*Környezetvédelmi Felülvizsgálat
a környezetvédelmi működési engedély megújítása okán
Erdőbénye V. andezit külfejtéses bánya
HIÁNYPÓTLÁS*

***HIÁNYPÓTLÁS**
(a BO/32/01901-16/2026. sz. végzés alapján)*

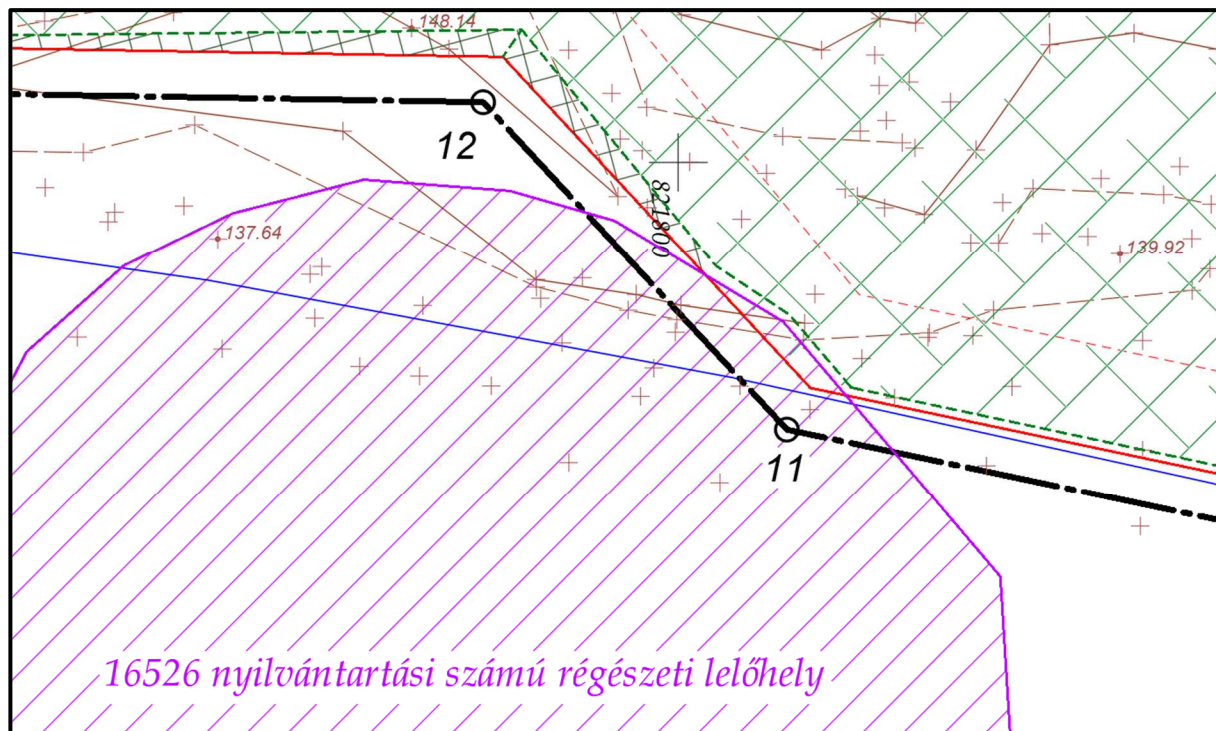
1./ Az üzemi telephelyterületén nyilvántartott régészeti lelőhely található (Erdőbénye, kalcitüzem, azonosító száma: 16526), ezért a telephelyen (0121/1, 0121/3 hrsz.) tervezett, földmunkákkal járó tevékenységek végzéséhez az örökségvédelmi hatóság Borsod-Abaúj-Zemplén Megyei Kormányhivatal Miskolci Járási Hivatal Építésügyi és Örökségvédelmi Osztály (3630 Miskolc, Rákóczi u. 11.) előzetes hozzájárulása szükséges. Földmunka végzése kizárólag a szükséges mértékű régészeti feltárás elvégzése után, vagy régészeti megfigyelés keretében végezhető.

Az Erdőbénye, kalcitüzem (azonosító: 16526.) régészeti lelőhely az „Erdőbénye V. – andezit” védnevű bányatelken kívül, annak 200 m-es „puffer zónájában”, a bányatelket a DK-i oldalon nagyon csekély mértékben érintve helyezkedik el.

A régészeti lelőhely a bányatelek területét a határpillér védősávjában érinti, ahol bányászati tevékenység nem engedélyezett és nem is tervezett. A környezetvédelmi felülvizsgálattal érintett időszakban a régészeti lelőhely területén földmunka végzése nem történt. A bányaműveleti tervezés – bányászati tevékenység vagy földmunkavégzés – a régészeti lelőhely területét 2026-2040. évek között sem fogja érinteni.

A nyilvántartott lelőhely a 11-12 sarokpontok határolta részen érinti a bányatelekhatár mentén az 5,0 m -es védősávot 44 m hosszban, illetve a védősávon belüli részét a bányateleknek 21 m hosszban és 2,5 m-es legnagyobb szélességben.
